Oggetto: [ID_VIP 6240] - Parco Eolico denominato "CE Deliceto" da realizzare nei comuni di Ascoli Satriano (FG) e Deliceto (FG) (opere di connessione alla RTN), costituito da 10 WTG per una potenza complessiva pari a 60 MW.

OGGETTO: [ID_VIP: 6240] D.lgs. 152/2006 e ss. mm. ii. e L.R. 11/2001 e ss. mm. ii. – Procedimento di VIA di competenza Statale relativa ad un parco eolico denominato “CE Deliceto” da realizzare nei comuni di Ascoli Satriano (FG) e Deliceto (FG), costituito da 10 aerogeneratori di potenza complessiva pari a 60 MW. Proponente: Blue Stone Renewable VIII S.r.l. Parere non favorevole della Regione Puglia.

Parere Tecnico

SEDE**Parere espresso nella seduta del 31/05/2022 – Parere finale**ai sensi del R.R.07 del 22.06.2018, pubblicato su BURP n. 86 *suppl.* del 28.06.2018**Procedimento:** ID VIP 6240: PAUR ex art. 27-bis del D.Lgs. 152/2006 e smiVInCA: NO SIPiano di Utilizzo delle terre e rocce da scavo NO SI**Oggetto:** Parco Eolico denominato CE Deliceto da realizzare nei comuni di Ascoli Satriano (FG) e Deliceto (FG) (opere di connessione alla RTN), costituito da 10 WTG per una potenza complessiva pari a 60 MW. Istanza per il rilascio del Provvedimento Unico in Ma

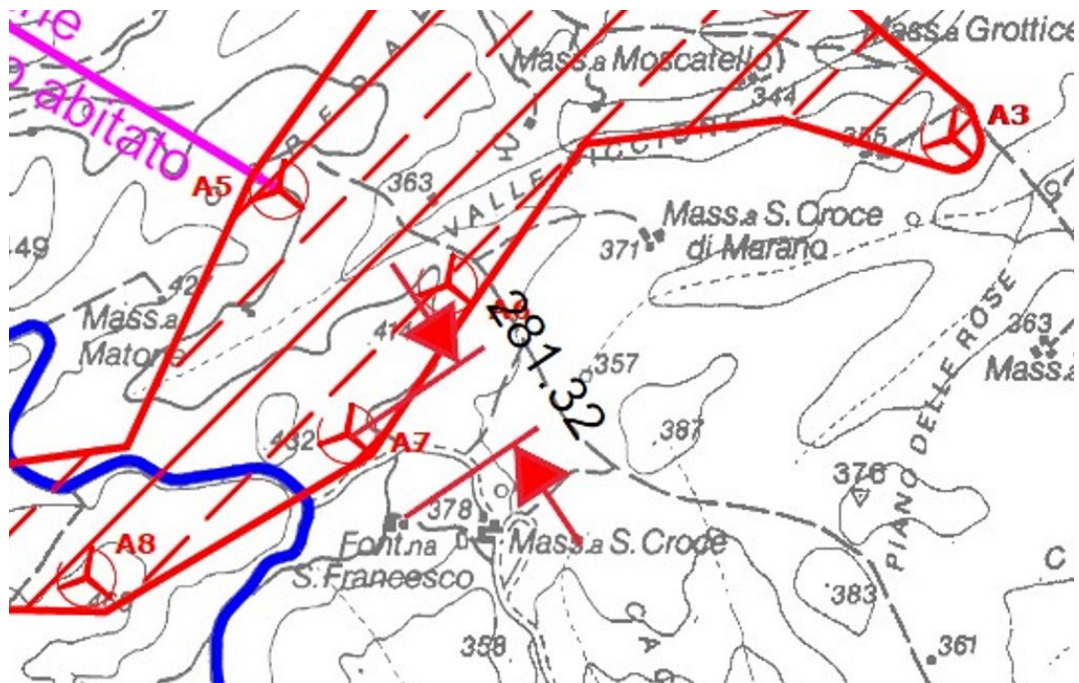
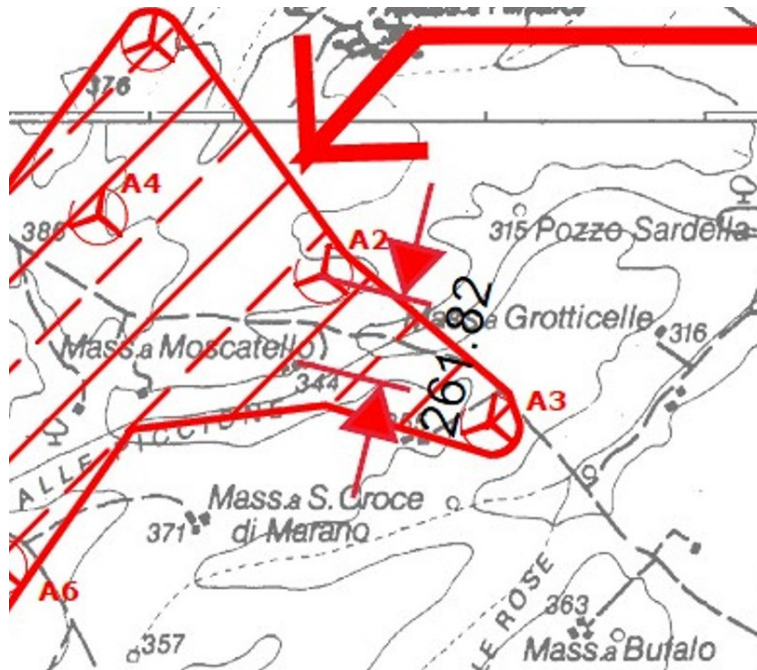
Gli aerogeneratori 01, 07, 09 non rispettano la distanza minima su indicata pari a 680m (4 volte il diametro dell'elica); di questi, l'aerogeneratore n. 07 non rispetta neanche la distanza minima inferiore pari a 300m, né la distanza di 240m calcolata dal Proponente come gittata massima in caso di distacco di frammento di pala.

Per quanto riguarda la distanza degli aerogeneratori da insediamenti presenti nell'area di intervento e nelle aree circostanti, il Proponente ha presentato l'elaborato grafico "DW21022D-V23_PLANIMETRIA_DISTANZA_VERIFICA_FABBRICATI.pdf". Si premette che, per quanto riguarda i fabbricati in esso identificati dal Proponente come collabenti o diruti, cautelativamente non si può escludere a priori che i proprietari o gli aventi diritto sui fabbricati suddetti possano in futuro ripristinarli, modificarli ed utilizzarli, anche cambiandone la destinazione d'uso.

Considerando un'area buffer di 240-300m dagli aerogeneratori, desunta come gittata massima in base ai calcoli sopra richiamati dall'elaborato grafico di inquadramento suddetto, appare che gli aerogeneratori n. 02 e n. 07 sono interessati dalla presenza di insediamenti all'interno dell'area buffer suddetta.

Si ritiene che il Proponente avrebbe dovuto considerare di posizionare gli aerogeneratori nn. 01, 02, 07, 09 in maniera da soddisfare le distanze minime di sicurezza:
